Erwiderung

Planfeststellungsverfahren für das Vorhaben „Beseitigung des Bahnüberganges Equipagenweg und Errichtung einer Eisenbahnüberführung“

**hier: Erwiderung zur Planänderung der Vorhabenträgerin
Anschreiben 01.11.2017**

Jedoch s. zugehöriges *Bild 82*: *Beispiele für Querschnitte von nebeneinander liegenden Geh- und Radwegen.*

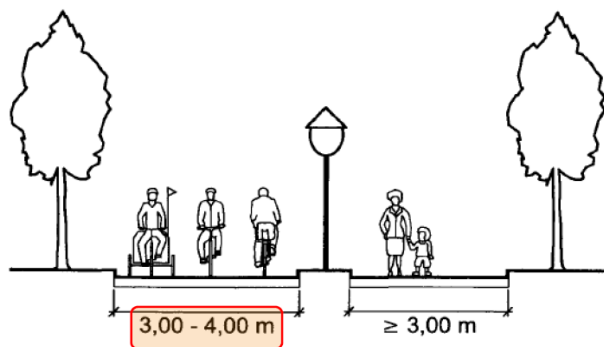
Bei hohem Radverkehrsaufkommen sollten größere Breiten gewählt werden, um die gewünschte Verkehrsqualität nach HBS zu gewährleisten.⁸

Für das Passieren von drei Fahrrädern sind größere Breiten als 3 m notwendig. Im HBS 2015 ist dieser Fall (Begegnen und Überholen) nicht enthalten.
